北山七重大塔（特別史跡・特別名勝金閣寺庭園内）

土壇（亀腹）毀損問題について

－令和２年度25次調査の問題点－

東 洋一

図5 昭和63年測量図B

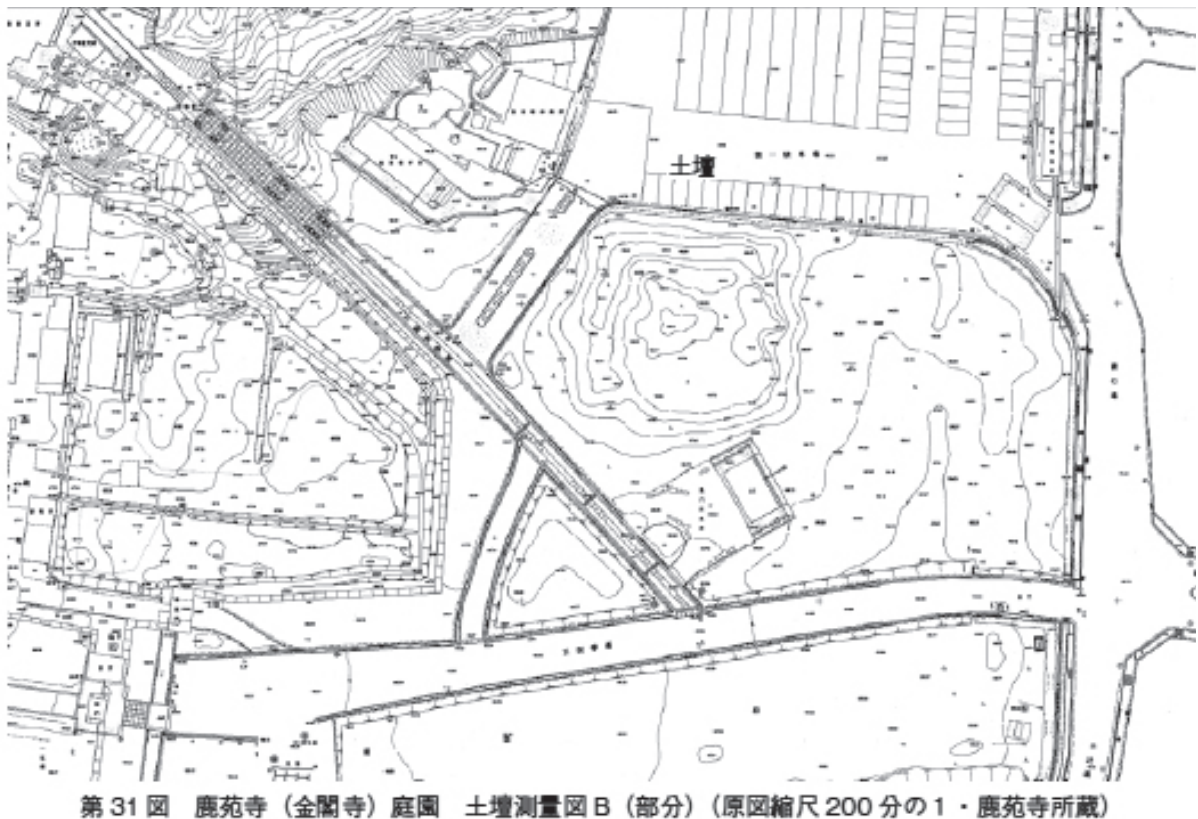
④ 土壇の測量図には今回の令和2年の園路等によって凹んで平らにされた部分を「点線」で表した、等高線1cm間隔の「土壇測量図A」（図4）の他に、昭和63年（1988年）に金閣寺が作成した、大スケールである1：200の等高線が50cm間隔である金閣寺蔵「土壇測量図」（図5）がある。ここで注目したいのはこの図には土壇上には園路等が一切描かれていない点である。即ち、昭和63年段階では園路はまだなかったとすることができるであろう。

抑も「境内の建物や通路は詳細かつ正確に描写する」昭和63年（測量図B）に、なぜ通路や広場等が描かれていないのかという根本問題が、文化財保護法の観点から問題にされなければならない。何故ならその時代には作るのがなかったからである。近年のオーバーツーリズムの時期に幅の広い通路はどうしても必要だったかもしれないが、それ以前にそのような通路・広場は必要とされなかったのである。この点は文化庁に無申請でインバウンド後に舗設されたのであれば文化財保護法に抵触する大問題と考える。この事は20年以上金閣寺発掘に携わってきた私の記憶からもそう断言できることを附言しておく（嘗て私は土壇に礎石がないかくまなく調査した）。

図6 『16次調査土壇略図』

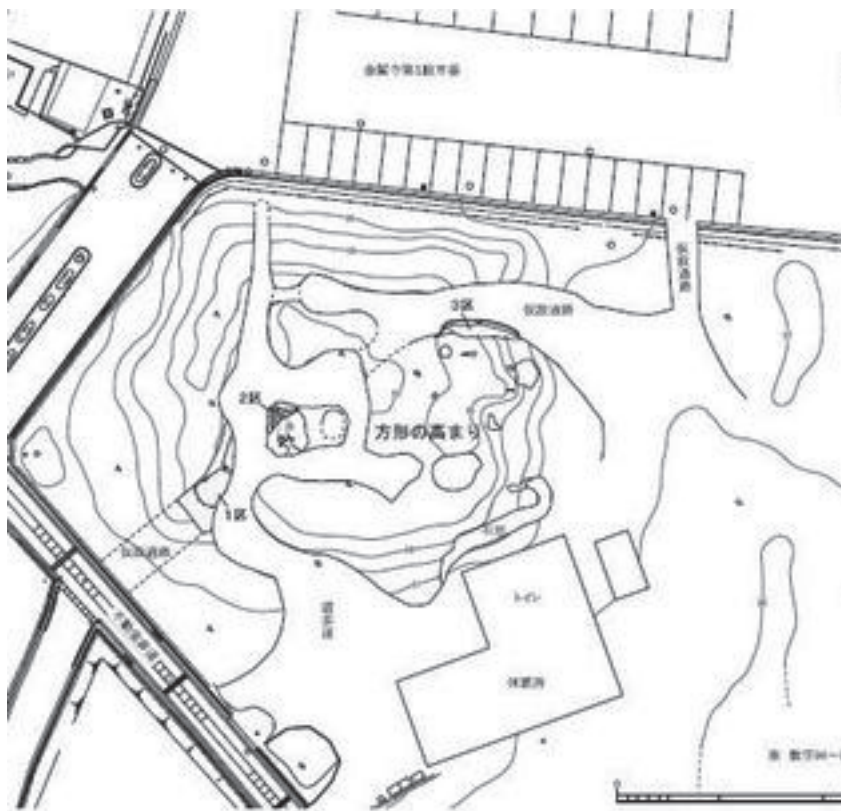
この園路等が描かれた図面が初めて報告書で公にされたのが2016年（平成28年）調査の『16次調査報告書』（図6）が初源であるので、少なくとも園路等が設置されたのは1988年以降で2016年までに限定することが可能である。しかも、京都府・市文化財保護課に問い合わせたところ「戦前の指定時の完成図や他の図面があるはずで、調査中」といっておきながら、実はC図面以外所持していなかった点にある。このことから特別史跡・特別名勝金閣寺庭園図面が上記未完成の「土壇測量図C」以外に文化財保護課に保管されていないことが明らかになり、管理基本台帳ともいえる完成図を文化財保護課が持っていないという文化財管理体制の杜撰さが浮き彫りになったのである（世界遺産指定時はどのようにして指定区の地図を作ったのか不明である）。

この点線で描かれた「土壇上面の通路、広場」が描かれたのは、図6が初見であり、それらの設置が2016年以前で、測量図Bが描かれた1988年以降であり、更に絞ればこの6月29日以降、10月18日以前という見方も出来るのである。そして、その間こそがオーバーツーリズムが問題になってきた時期と重複するのである。

図8 土壇石垣部盛土断面図

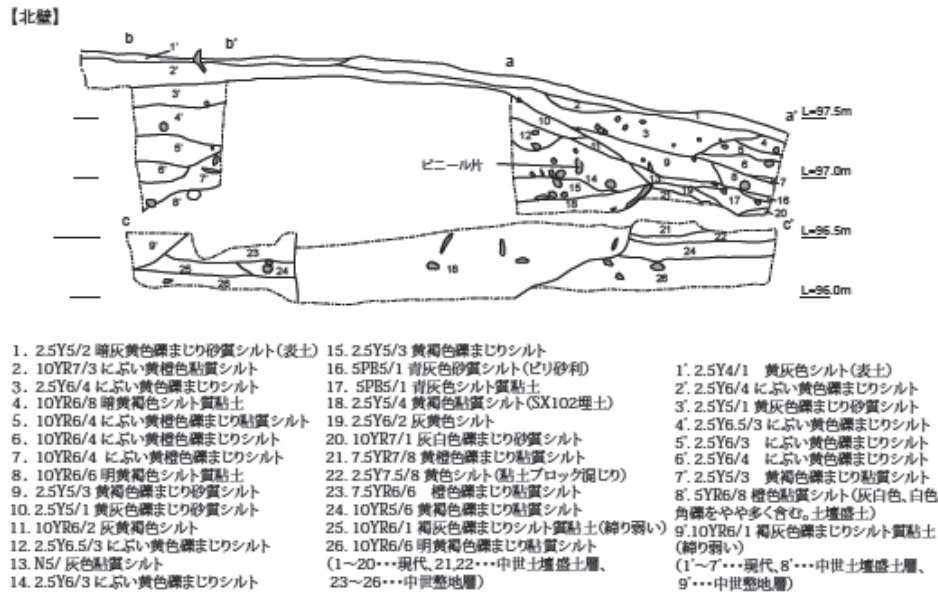
図8は『25次調査報告書』の石垣部分の「図13第1トレンチa区断面図(1:50)」(b区断面図もあるがa区で代表しておくp 53)である。ここで注目したいのは、「中世盛土層」直上が「※19・20【現代盛土施工時の表土層か】」と疑問符で書かれた「現代盛土層」であることがポイントとなる。ここでの問題は2つある。

第1に、これでは「※1～17【現代盛土層】」とする現代盛土層をそのまま掘りきらずに埋め戻したことになる、調査を完掘せず不完全に強制終了させたことになる。

第2に図8にある「現代盛土施工時の表土層か」と疑問符を付けられた層が、果たして中世盛土層を削った直上に形成されたものなのか？それとも「現代盛土層」それ自体なのかを、曖昧にしたまま調査を終了した点にある。本来、現状復旧のためであるとするならば、これらの「現代盛土層」を全て撤去して初めて毀損があったのかなかったのかが判明するはずである。また、それら現代層を撤去した後で復旧をどの様にするのかが問われなければならないはずである。

では聞くが、何故そこに流出する約2mの「現代盛土」が築かれたのか？その点についても沈黙する。これは例えで言えばブリンをスプーンで掬った後に掬っていないと言い張るようなものである。時系列的に整理して考えれば、後述するように戦前の測量図Cの段階で土壇南東部の凹み(報告書で「塩ビ管敷設以前の攪乱SX102」p 50)があり、昭和63年測量図B段階ではその凹みが埋められ(それが図8の「※18【SX102埋土】」に該当しよう。従って、その埋土が形成されたのは戦前から昭和63年以前に埋められた可能性が高い。)、更に今回の測量図A作成前にもう一度掘削されて、現代盛り土で埋められ、更にその上に塩ビ管設置のため溝が掘られて北山大塔土壇裾部を毀損して、その上に石垣が積まれたという複雑な過程がこの図8から窺われるのである。だから毀損がなかったかのように取り繕う『25次調査報告書』は詭弁以外の何物でもないのである。

図10 土壇測量図 (トーンは筆者加筆)

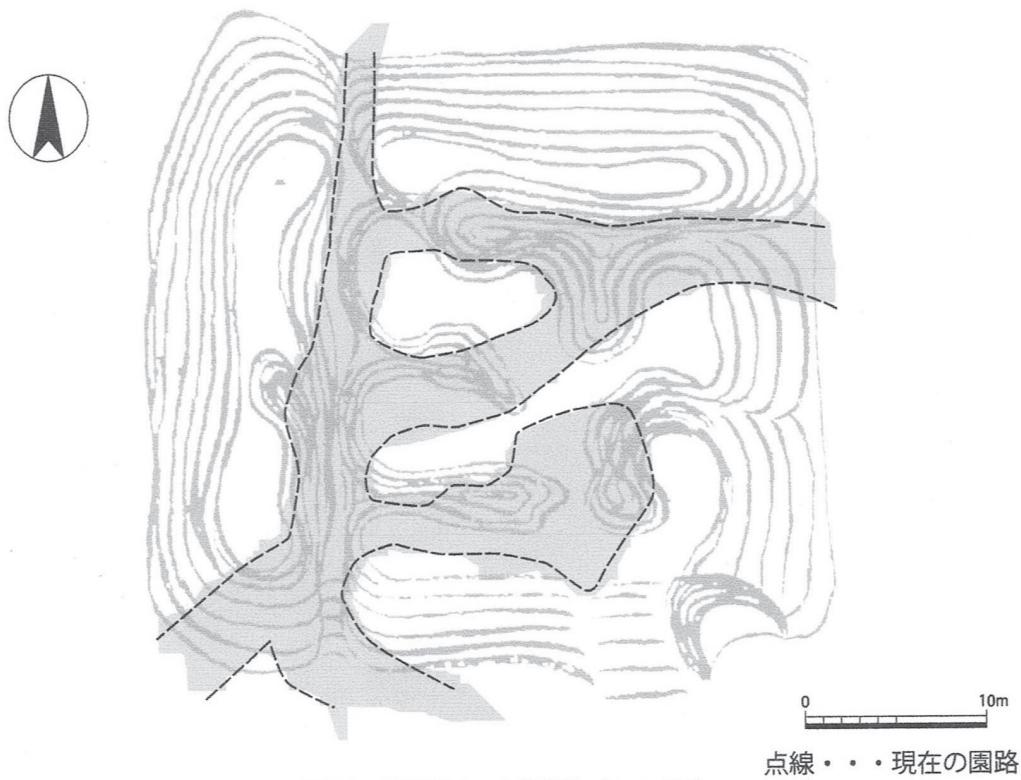
戦前の図2の土壇部分だけをクローズアップした報告書p64の図28（図10上）「土壇測量図C」（この図には丁寧にも「点線・・・現在の園路」が付加されている。読者には特に私がグレーに塗った「現在の園路」となる点線内と点線内部に出張った最高位の等高線に注目願います。そこが掘削された部分だからである）は、恐らく平板測量で土壇だけを測量したものを1:1,000の縮小図である金閣寺境内図に、縮小して移し替えて描かれたものと考えられる。但し、無理な縮小によって鉛筆による線が重複して見づらくなっている点が難点である。

更に問題なのは本稿で図10上とした（図28）の解説である。「既存園路は、平成28年現状変更申請時に土壇上に存在した『既存広場』『既存通路』『既存園路』をまとめた申請図面上の呼称である。問題はこれが無許可で土壇を削って作られたものなのかどうかであるが、少なくとも昭和10年（1935年）以前で、大正11年（1922年）から昭和5年（1930年）の間におおむね限定することが可能である測量図Cに描かれた土壇部分の等高線の谷部分と、これらの施設の位置が概ね一致すること（図28）から、測量図C時点の旧地形を利用して園路の体裁が整えられたものと考える。」（p 67）と勝手に総括して、毀損がさもなかったかのように平然と結論づける。しかし、それでは

繰り返せば図10上はここで問題となる『25次調査報告書』（p 64）の「図28」である。そこにはごく丁寧にも戦前の測量図にない現在の園路や広場が「点線・・・現在の園路」として新たに書き加えられている（私がグレーに塗った部分）。ここで見なければならないことは点線と測量図Cの等高線で谷状に描かれた部分が、「谷部分」と「一致」していない部分が多く、むしろ最高部の平坦部を示す等高線を切って「点線」が描かれていることである。しかも、「谷部分」と「一致」している部分でさえ、その点線部内側（私がグレーに塗った部分）を見ても判明するように、そのような断面V字もしくはU字形の谷状の起伏（私はそれを礎石抜き取り穴に溜まる水を捌かず溝であるとする）を切って、更に、そこを歩道や広場の機能を持たせるため横に拡幅して毀損しており、通路や広場として機能できるように、底を水平に平らにして「土壇上面の通路、広場」が形成

されているのである。即ち、測量図Cの等高線の平坦面を表現する一番高いところが、何カ所にも渡って削平されていることが判明するのである。

このことは『25次調査報告書』に収録された図10下「図29測量図A・C合成図」令和2年図29の点線内部の等高線の違いを見ても看取できるところである。この等高線の差が削平された土量である。これだけ明白な毀損の状態を示す図を私は知らない。ところが『25次調査報告書』では、「測量図Cの土壇上面には複数の起伏が存在し、起伏の形状は令和2年作図測量図Aと近似した地形であることが判明した」（p 65）ということで済みますのである。これは全くのすり替えである。この点を測量図Aと測量図Cとが「近似した地形」とであると言いくるめて、戦前から「近似」であるから、毀損はなかったとする論法なのである。これは「近似」の意味を拡大解釈した詭弁であり戦前の測量図と令和の測量図を「近似」とであると言うことにして、近年の園路・広場による毀損を隠蔽するためである。これは論理の飛躍であり、毀損という事実を誤魔化すための無花果の葉ではないのである。そのことは図10でも違いは誰にでも分かるであろう。読者を図面上で、さも客観的に論証したように見せかけているだけで、実は読者を煙に巻いているだけなのである。令和2年の測量図Aは道や広場になったところが等高線で平らに表現されているのであり、そこが測量図B・Cのように高かったわけではない。問題は「近似」であるかどうかではなく毀損があったかなかったかが問題だった筈である。

図11 新出氏作成土壇図

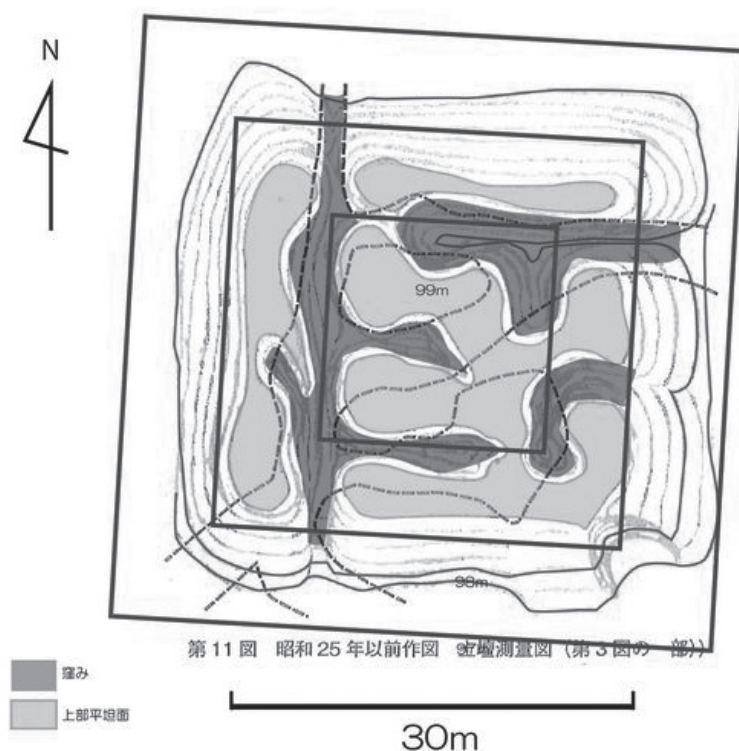
図11はFacebookに『足利義満の北山殿についての考察 ②～北山大塔の痕跡（1）～』として投稿された新出高久氏作成の図（2020年10月13日）である（<https://www.facebook.com/photo.php?fbid=2981287101977355&set=a.248413781931381&type=3>）。これだけ見ても旧地形と新たに毀損された部分が明快に解るはずである。そして何故このような凹凸が生まれたのかについても一言も触れないのである。水路と観光客のための通路との機能上かつ形態的区別がついていないのである。この巨大な高まりは以前より、立入禁止地区となっており、通行は凹みを利用する庭師か清掃員に限られており、獣道は存在したであろうが、観光客のための幅員5mの道がどうして以前から必要であったのか逆に聞きたいのである。

に形成されていた」とするが、そこは図10上から見ても理解できるように谷状に凹んでおり、そのままでは幅を広げてフラットにしない限り観光客のための通路機能を果たせないことは小学生でも分かることである。この点を無視して「測量図Cに描かれた土壇部分の等高線の谷部分と、これらの施設の位置が概ね一致すること（図28）から、測量図C時点の旧地形を利用して園路の体裁が整えられたものとする」と断定する。再び聞く。インバウンド以前にこれらの「既存通路」等が何の目的で設けられていたのかという問いに答えるべきである。

図 12 土壇測量図

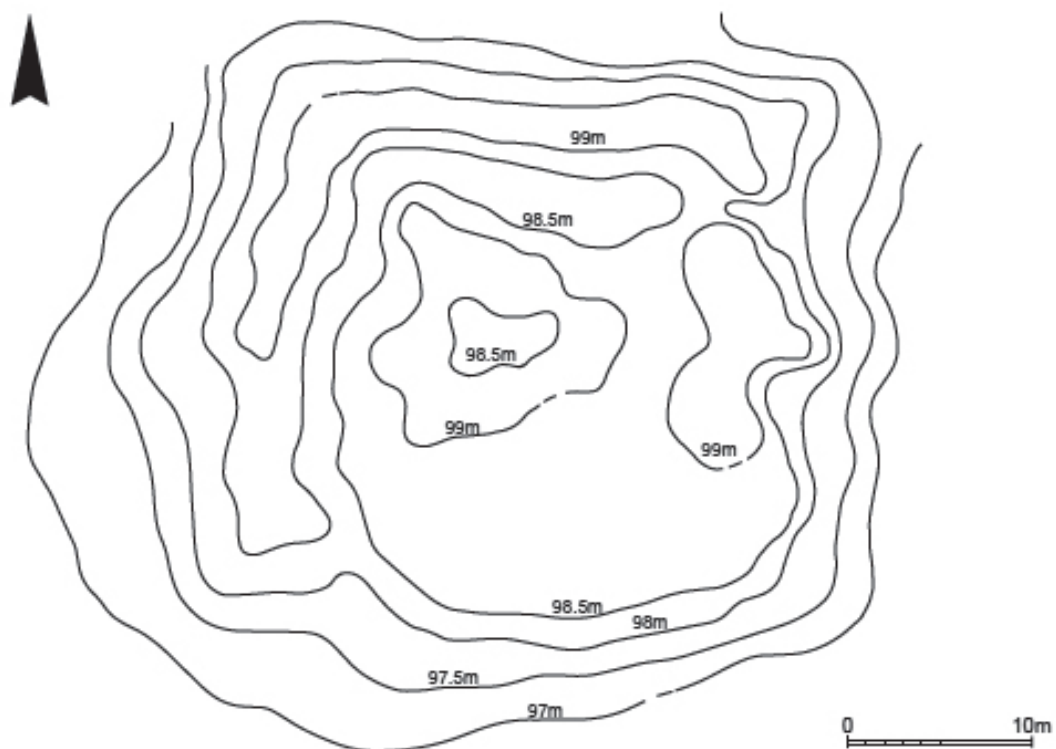
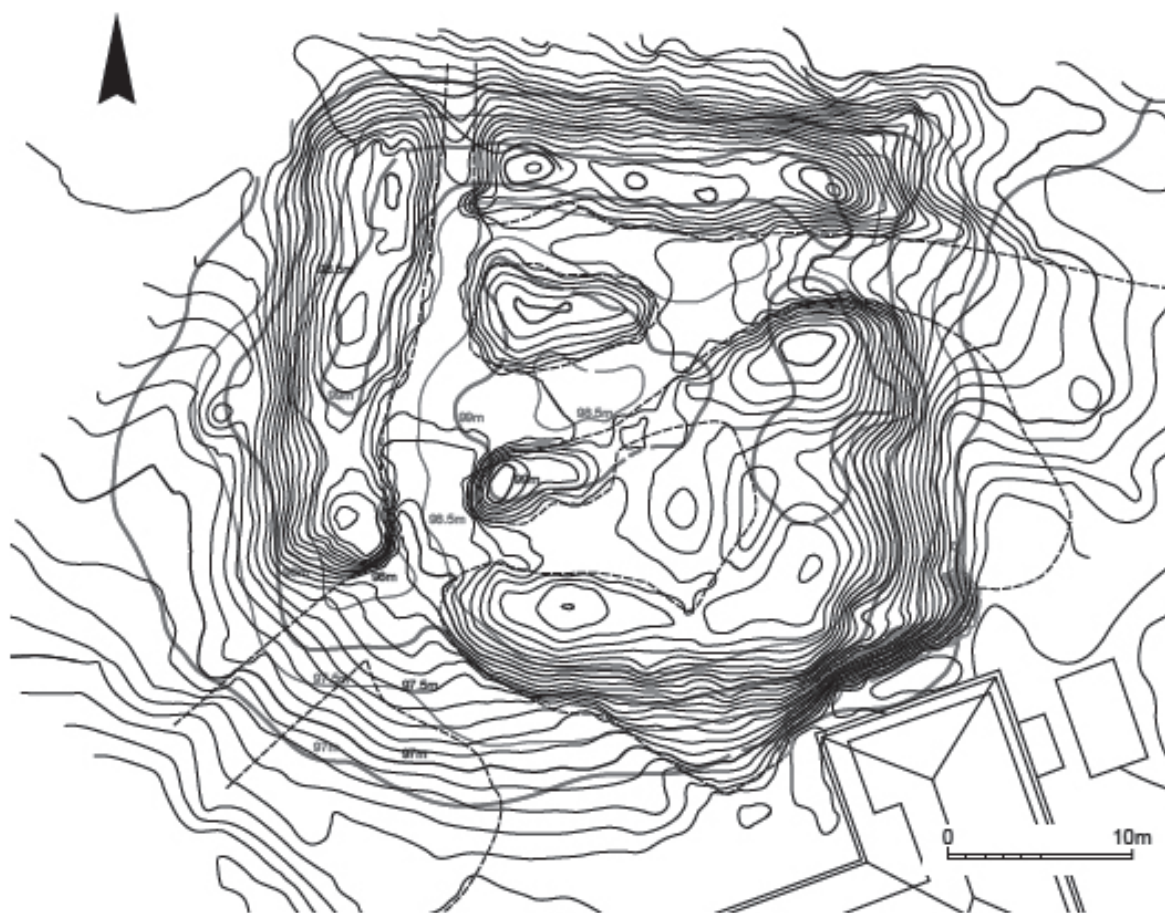
『25次調査報告書』は一貫して金閣寺作成の「測量図Bは境内の建物や通路は詳細かつ正確に描写するものの、土壇の地形把握はやや粗く、微細な地形が表現されていない箇所があると考えられる」（p 65）として、測量図Bを考察対象から外そうとする。換言すれば測量図Bを意図的に無視して論が立てられていると言っても過言ではないのである。確かに測量図Bは50cm間隔の等高線で描かれており、30cm間隔の測量図Cや10cm間隔の測量図Aに較べて粗いのは分かりきったことである。むしろの「測量図A・B合成」を作成するのであれば、測量図B・Cの合成図を先に作成すべきだったのである。B・Cは図を見ても分かることだが、園路や広場が描かれていないという一番重要な要素が共通している。測量図Bが「微細な地形が表現されていない箇所がある」にしても、それほど違いがあるわけではない。問題を解く鍵は何故、園路や広場が描かれていない測量図B・Cの合成図を作成しなかったのかである。私は3点の実測図の違いは土地変遷の違いであり、実測図が粗いか細かいかの差の問題ではないと考える。なぜならB・Cは「近似」であるが、測量図Aだけは園路や広場になった部分だけ掘り下げられており、とても「近似」とはいえないからである。測量図Bとの比較を避けるところに、この報告書の欺瞞と詭弁があると考えている。3つの実測図を比較すれば、三種の図面の内令和2年の測量図Aが通路・広場等によって測量図B・Cより変化が一番多いことは明白である。この点を押さえることが、ここでの議論で肝要なことなの

である。又、そもそも「近似」というタームで報告書を書く事自体が問題である。なぜなら「近似」であるかどうかは主観的な要素を含み範囲が明確にできないからである。

図14 石垣部測量図A・B・C合成

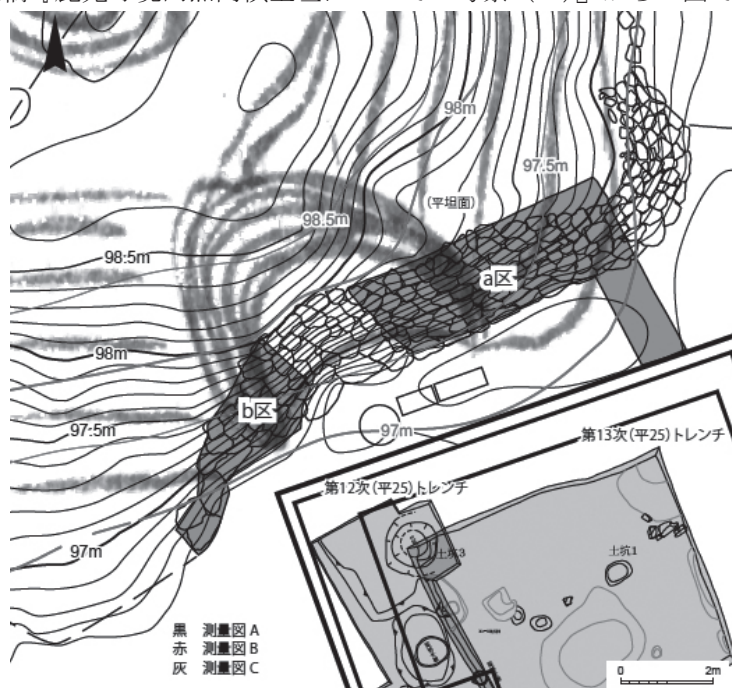
この測量図Bは株式会社菊池測量設計事務所によって昭和63年に実測され、平成元年に作図された1:200のスケールの巨大な図面である。25次調査報告書が有効性を認めないこの図面の信憑性を疑う前に、測量図C・B・Aはそれぞれの時代の変遷と捉えるべきである。そう考えると25次調査報告書で石垣部分に削平はなかったという、石垣部分の平面図もまた違った考え方が出来るのである。即ち、報告書にある「図17測量図A・B・C」(p 56)の図14にあるとおり、削平を受けた実測図である測量図Aを除いて、測量図B・Cともに石垣を越えて南に張り出している部分が、少なくとも測量図A以前に数度にわたって削平を受けていた可能性をこの図14から指摘することができるのである。

図15 仮設通路申請図面A

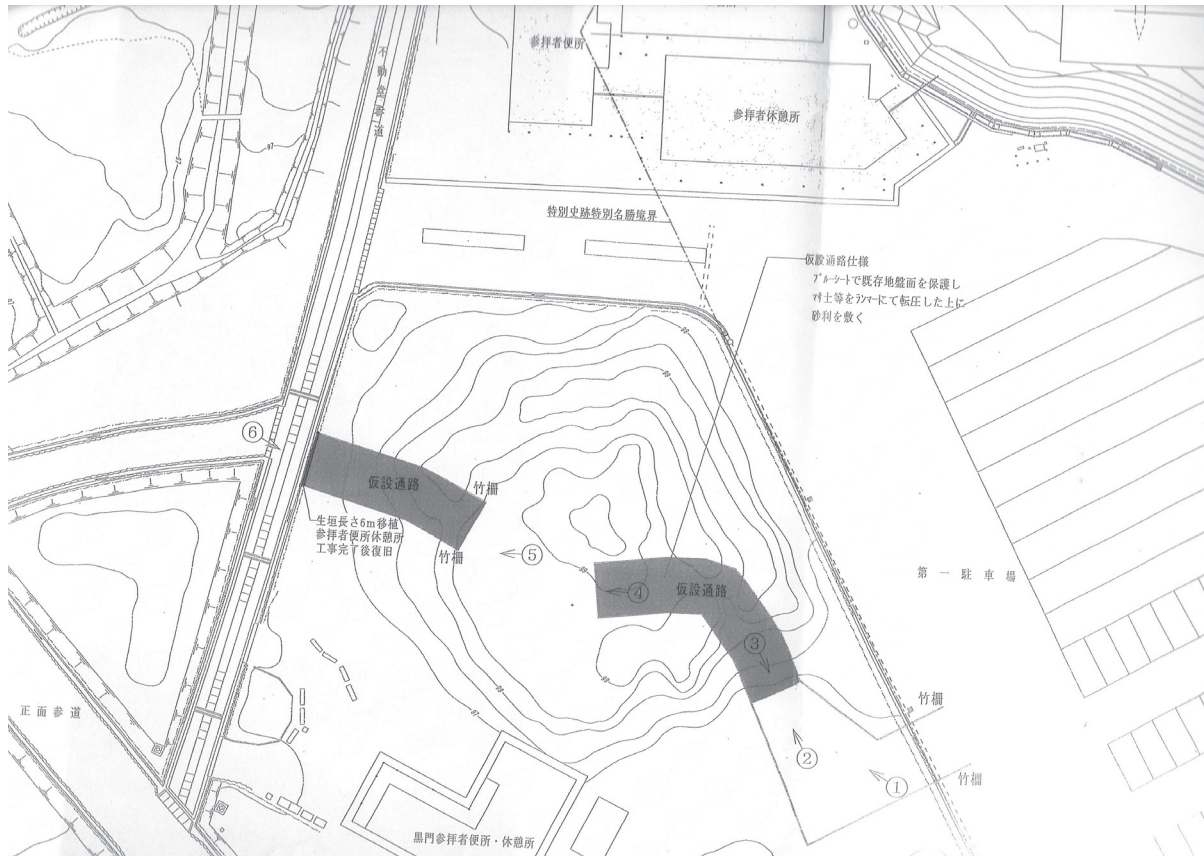
そもそも文化庁へ提出した金閣寺の「今回申請仮設通路」の場所が短時間の間で異なっており、図15は平成28年6月29日、図16は同年10月18日提出図面である。後者では前者にあった東側等の「今回申請仮設通路」が既に通路として描かれている。10月18日の申請者宗教法人鹿苑寺代表有馬頼底氏の申請書『別紙』には「今回、対象となる築山については足利義満により建立された北山七重塔基壇の可能性が指摘される一方で、近年に盛土されたとも伝えられています。今回の計画では、切土が発生するため、事前の遺構確認調査を行い、重要遺構が検出された場合には設計変更等によって、保存の措置を行います。」と確約されている。しかも、「全体的には既存の通路や広場を利用し」とあるが、この文面は3ヶ月前の6月29日の申請書になく、また、同日添付の図14にも描かれていない。

図16 仮設通路申請図面B

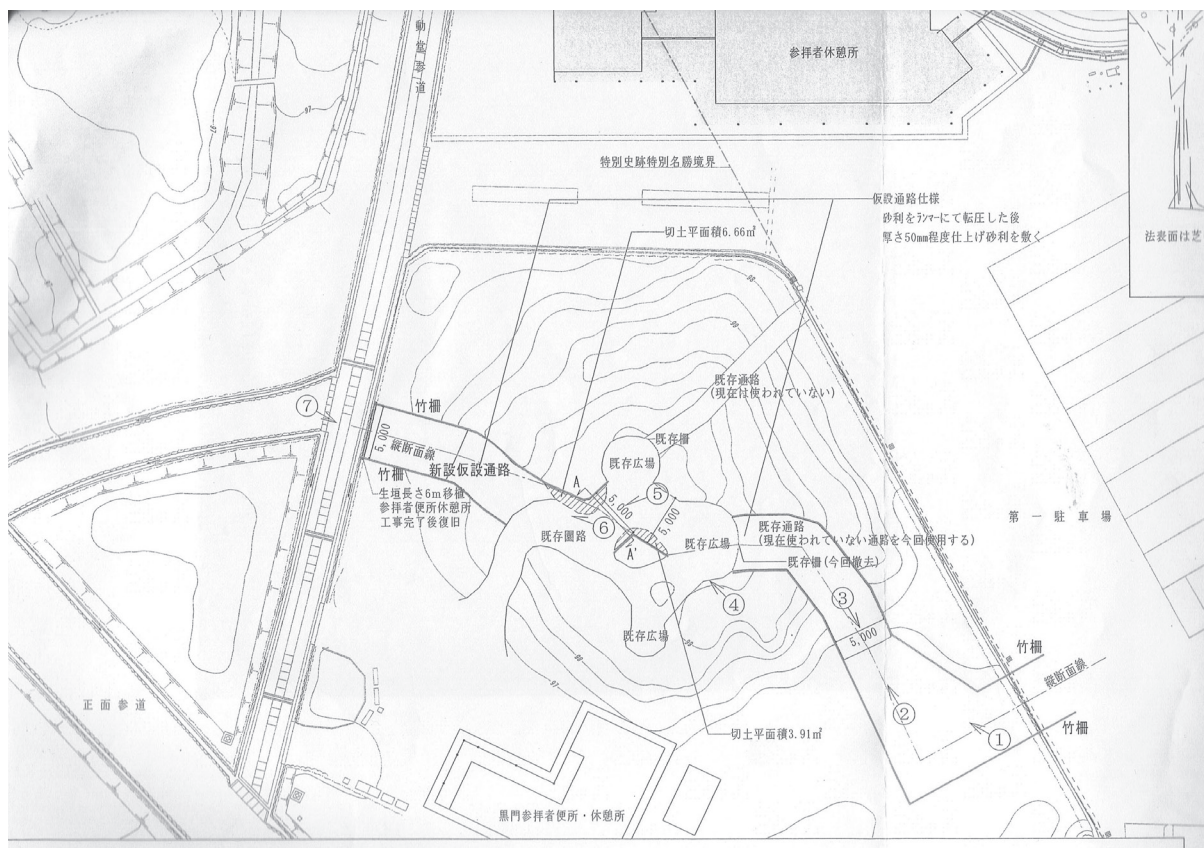
これらの行為が金閣寺の文化庁許可前の先行開発工事（フライング）に該当するのであれば、文化財保護法に抵触すると考える。
